**Informe Consolidado de Solicitud de Aclaraciones, Rectificaciones y/o Ampliaciones Complementario al Estudio de Impacto Ambiental del Proyecto “Ampliación Parque Eólico San Juan”**

Nombre del Titular : SAN JUAN S.A  
Nombre del Representante Legal : Oscar Morales Cabellos y Esteban Moraga Morales.  
Dirección : Cerro el Plomo 5680 piso 12

El presente Informe Consolidado de Solicitud de Aclaraciones, Rectificaciones o Ampliaciones al Estudio de Impacto Ambiental del proyecto “Ampliación Parque Eólico San Juan”, contiene las observaciones generadas en virtud de la revisión de la Adenda.

**Figura N°1:** Captura de pantalla del mapa de riesgo climático “pérdida de flora por cambios en la precipitación” para la comuna de Freirina.

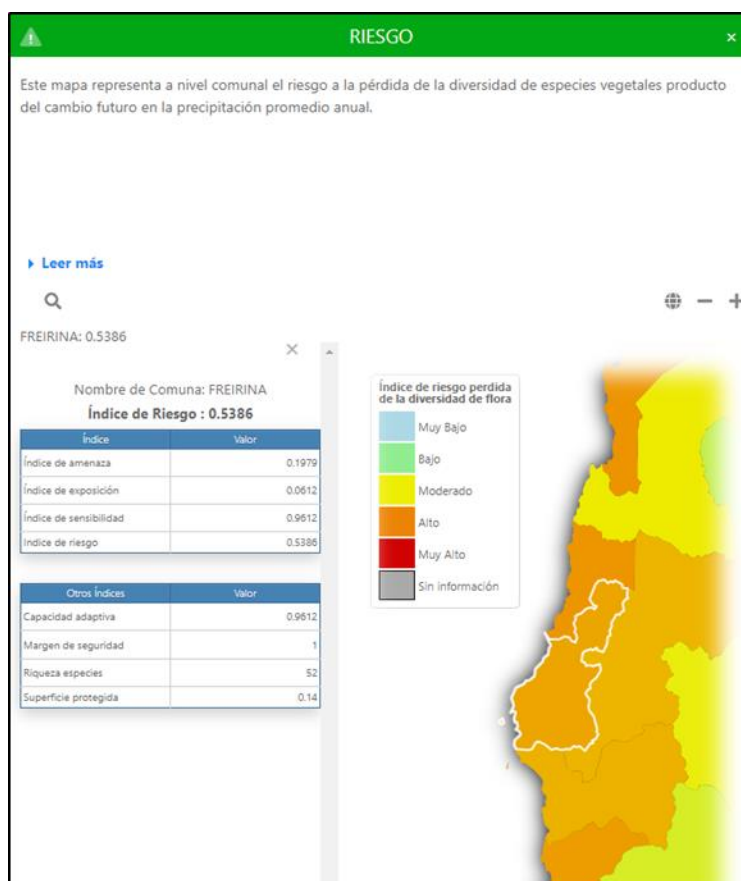
- 5.3 Sobre la respuesta a la pregunta 7.3 en el ítem ix. Específicamente la letra a., de la Adenda, de la observación que sugiere analizar aquellos impactos del proyecto que presenten posibles sinergias negativas con los efectos del cambio climático, integrando a la evaluación de impacto ambiental la posible evolución de los componentes ambientales en su condición más desfavorable, dado el antecedente el riesgo climático “pérdida de flora por cambios en la precipitación”, calificado con un índice de riesgo Alto (índice de riesgo comuna de Freirina: 0,5386, [https://arclim.mma.gob.cl/atlas/view/biodiversidad\\_flora\\_precip/](https://arclim.mma.gob.cl/atlas/view/biodiversidad_flora_precip/) ) . El Proponente en su respuesta indica que *“Cabe precisar que existe una discrepancia respecto al índice del riesgo “pérdida de flora por cambios en la precipitación” Alto otorgado para la comuna de Freirina en la observación, con valoración “Moderado” en el EIA (Tabla 1-16 del Capítulo 1 “Descripción de Proyecto” del EIA), lo cual se mantiene en el contexto de la presente Adenda, por cuanto se ha considerado para su valoración lo indicado en la metodología del Atlas de Riesgos Climáticos de ARCLim (MMA), en específico para el riesgo de “pérdida de flora por cambios de precipitación”; a saber: “se agruparán los valores de riesgo en cuantiles para obtener cinco niveles (muy bajo, bajo, medio, alto, muy alto) al cambio climático para flora y fauna, por ecosistemas y comunas a escala nacional”. Conforme lo indicado, se consideraron los siguientes valores para identificar el nivel del riesgo analizado:*

Se le aclara al Proponente que la clasificación de los valores de corte para los niveles de riesgo no aparece en la referencia citada en su respuesta (Marco Metodológico ARClím (CR2, 2020)), ni tampoco en el informe de Biodiversidad de la plataforma (véase: Pliscoff, P.; Uribe, D., 2020. Informe Proyecto ARClím: Biodiversidad. Centro de Cambio Global UC coordinado por Centro de Ciencia del Clima y la Resiliencia y Centro de Cambio Global UC para el Ministerio del Medio Ambiente a través de La Deutsche Gesellschaft für Internationale Zusammenarbeit (GIZ). Santiago). Además, el mapa de riesgo climático es claro en su escala cromática, señalando que el riesgo es de carácter Alto, tal como se ilustra en la figura N°1, por lo tanto, se solicita al Proponente corregir esta información, de acuerdo a lo señalado en la plataforma, junto con re analizar las posibles sinergias negativas:
